(仮称) DREAM Wind 和歌山有田川・日高川  
風力発電事業

環境影響評価準備書

補足説明資料

## 風力部会 補足説明資料 目次

図 10.1.5-13(4) 植生自然度 9 以上と改変区域（拡大 3）

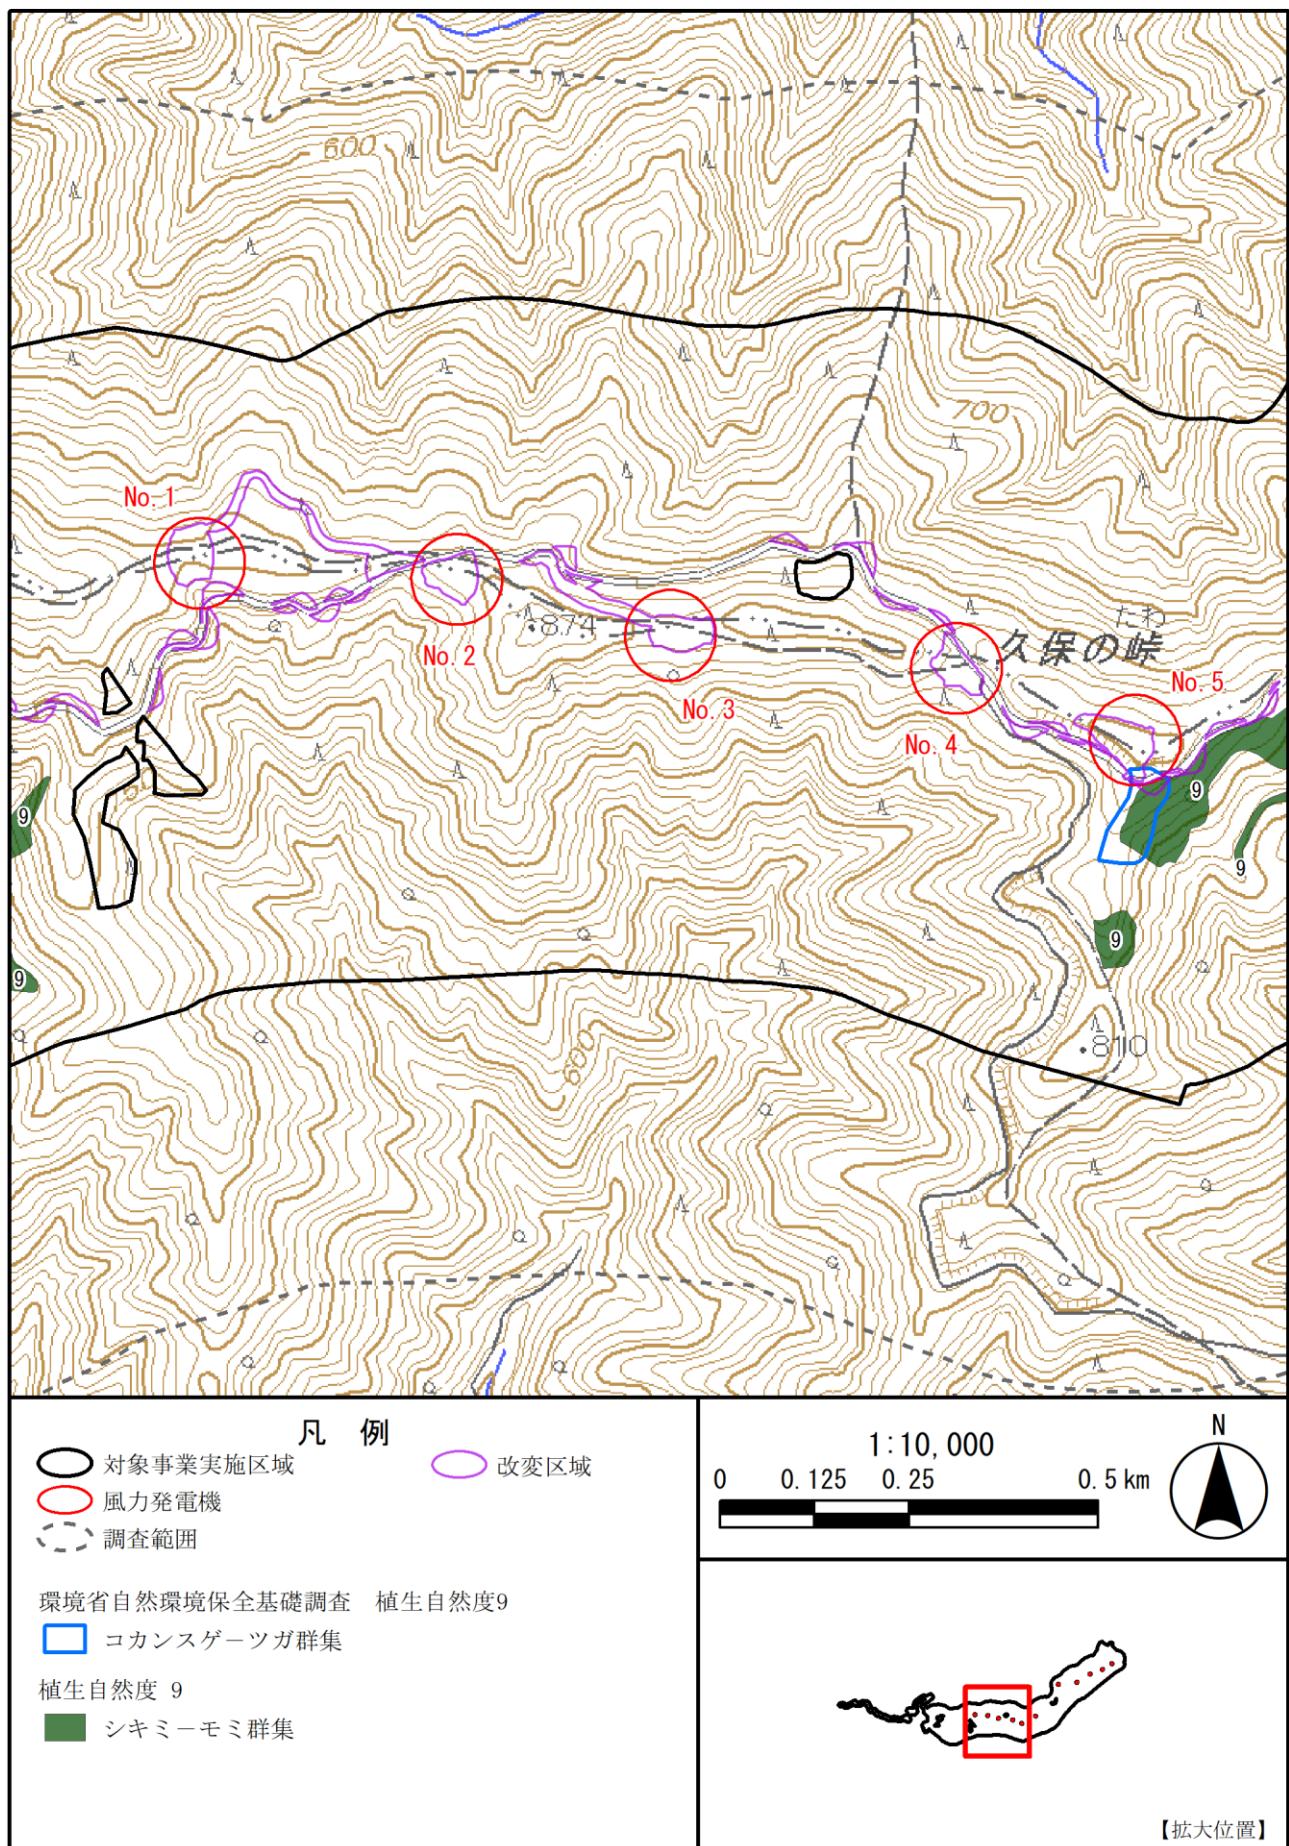
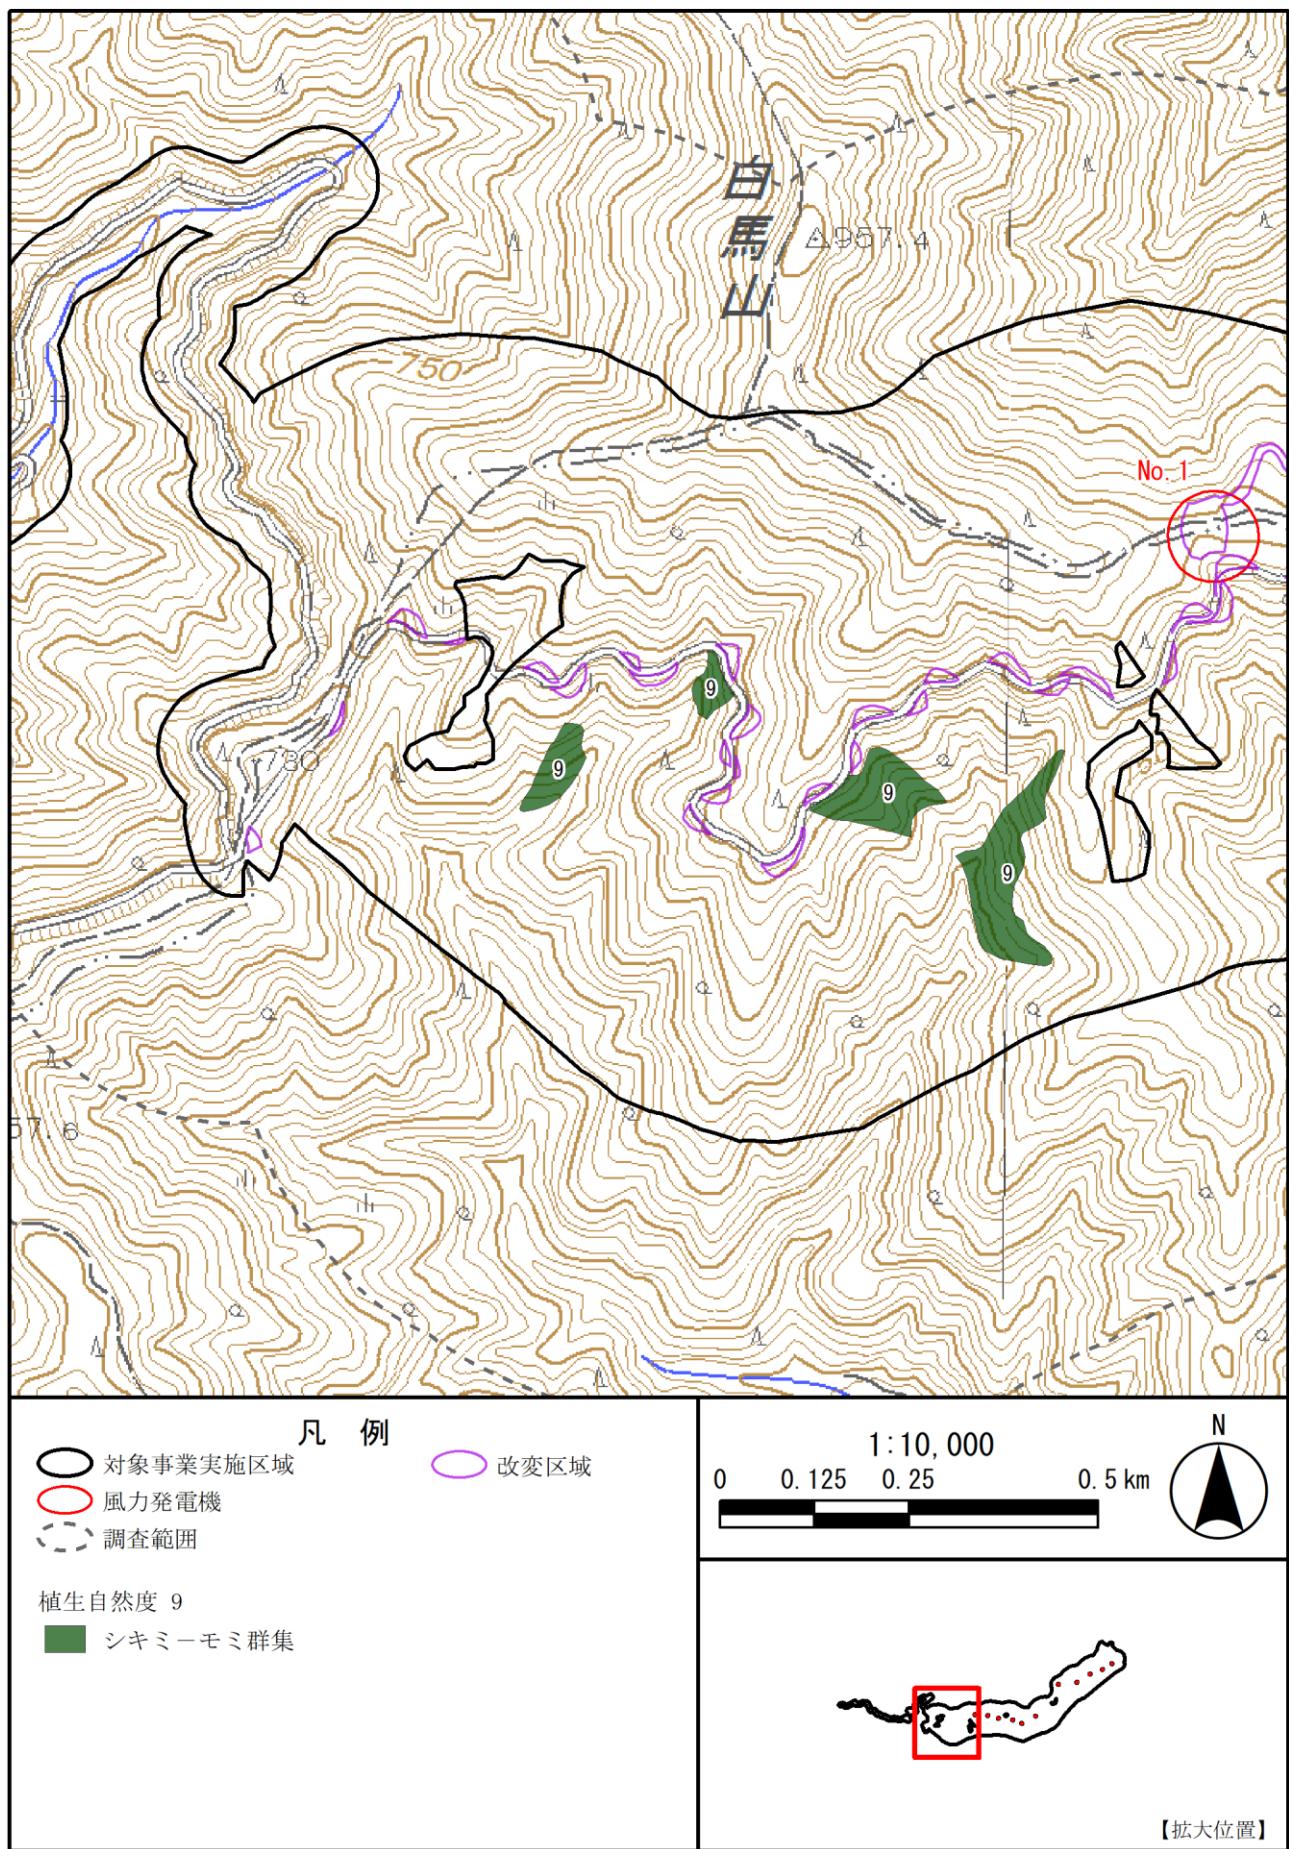
・発電機に通し番号を振ってください。

植生自然度9に相当するシキミーモミ群集（改変面積0.09ha）ですが、改変の理由は何でしょうか。発電機と接するのであれば、発電機に番号を付けておけば特定でき、その他の発電機に接する理由で改変される樹林の位置も知ることができますので、ご対応いただければと思います。

発電機に番号を振った図面を別添資料1次-Q36(1)としてお示しいたします。

改変されるシキミーモミ群集については風力発電機No.5からNo.6へ向かう既存林道の拡幅部にあたります。

図 シキミーモミ群集と改変区域の重ね合わせ

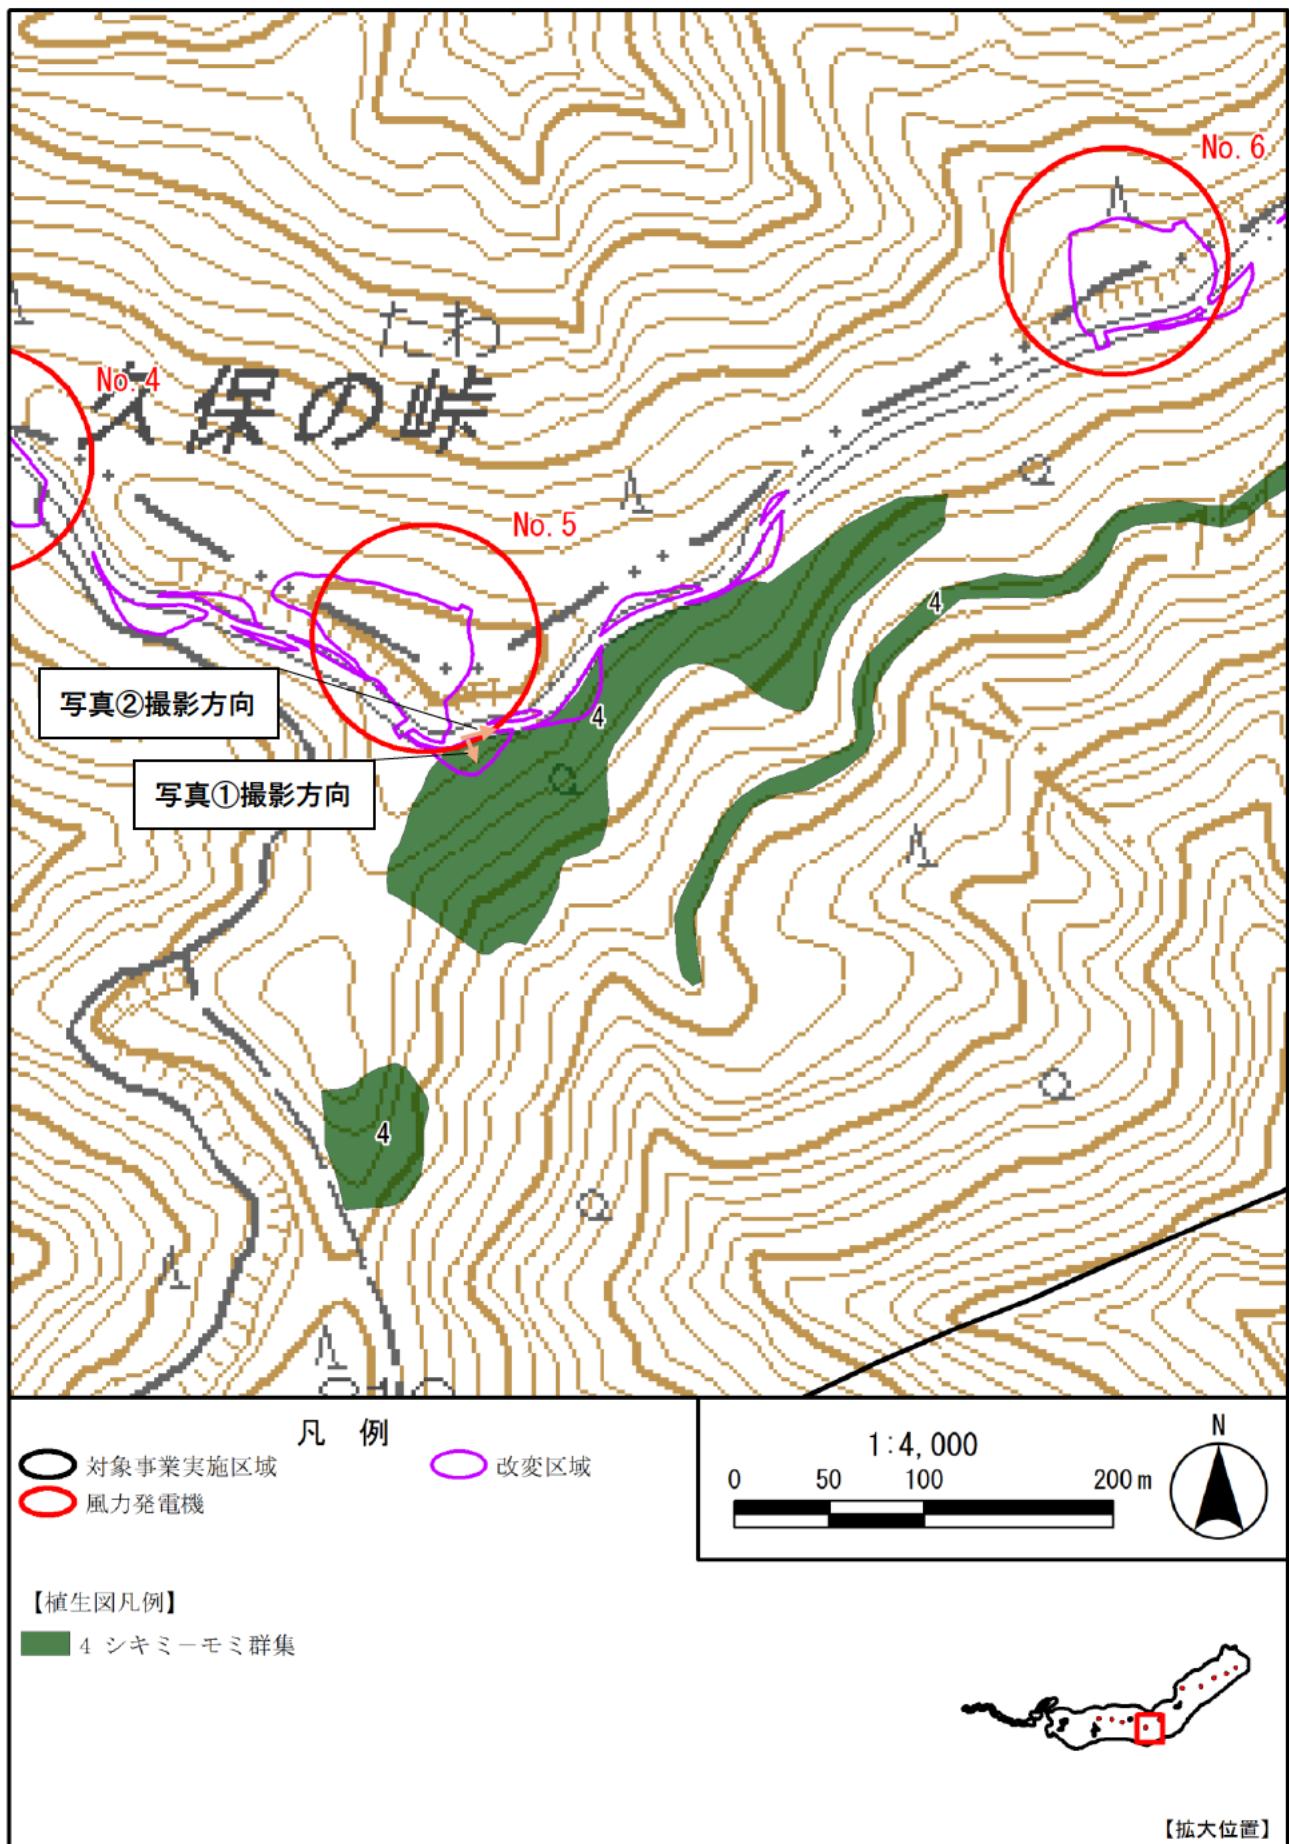
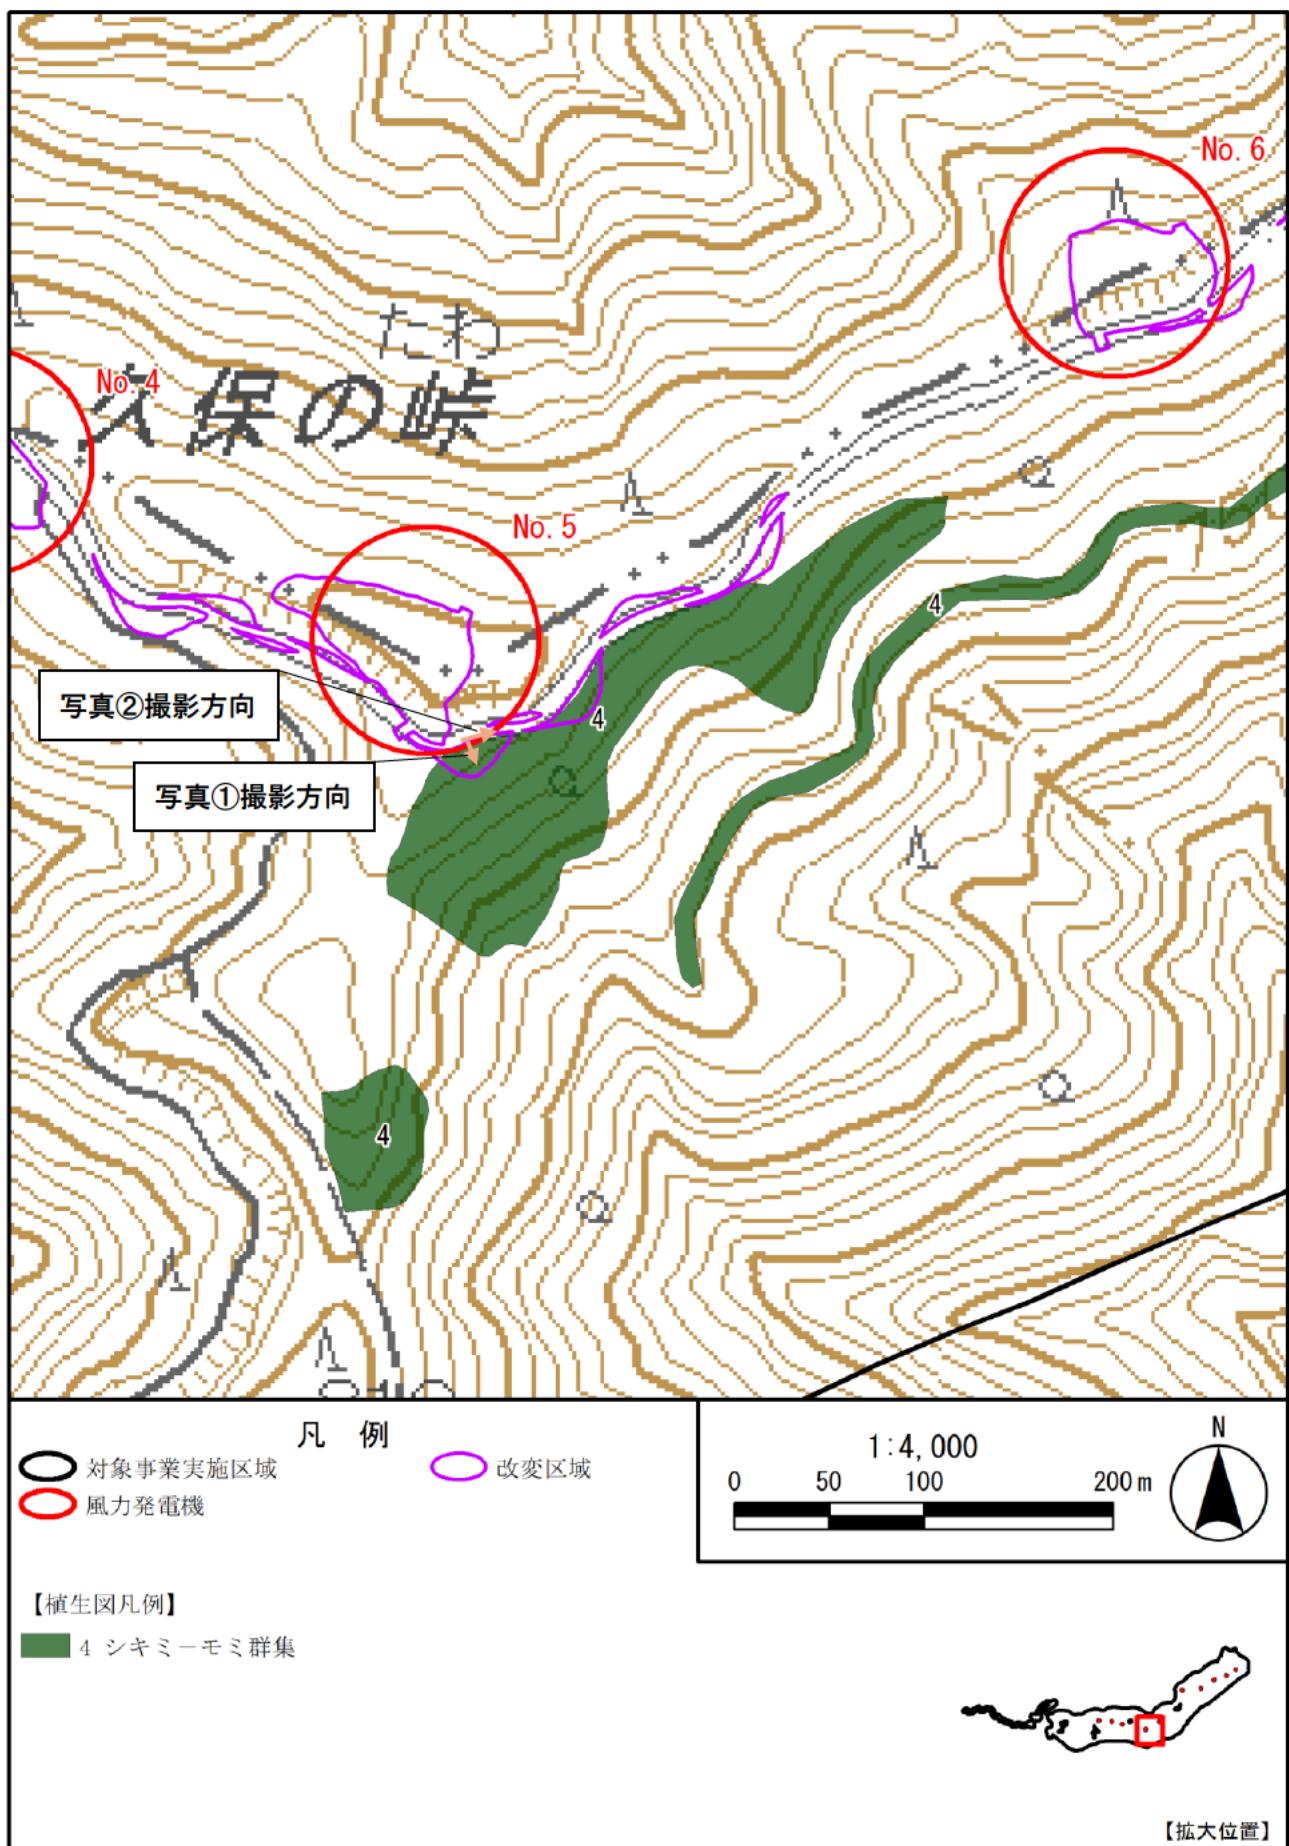
シキミーモミ群集の一部が改変により消失するとありますが、伐開されることにより林冠の針葉樹に直接風が当たるようになるなどの影響が想定されないのか、図面などを用いてご説明ください。

別添資料1次-Q37に、シキミーモミ群集との改変区域の重ね合わせとその場所の写真をお示します。

既存林道より数メートルの範囲は、シキミーモミ群集の範囲としておりますが、二次林の状況でとなっており、現在も、風のとおりになっている可能性が考えられます。また、改変を行うことにより林縁部となり風の影響の可能性は考えますが、改変を行う予定は南側の谷方向となるため、林冠部については現在の環境から変化は小さく、直接的な影響も小さいものと想定いたします。
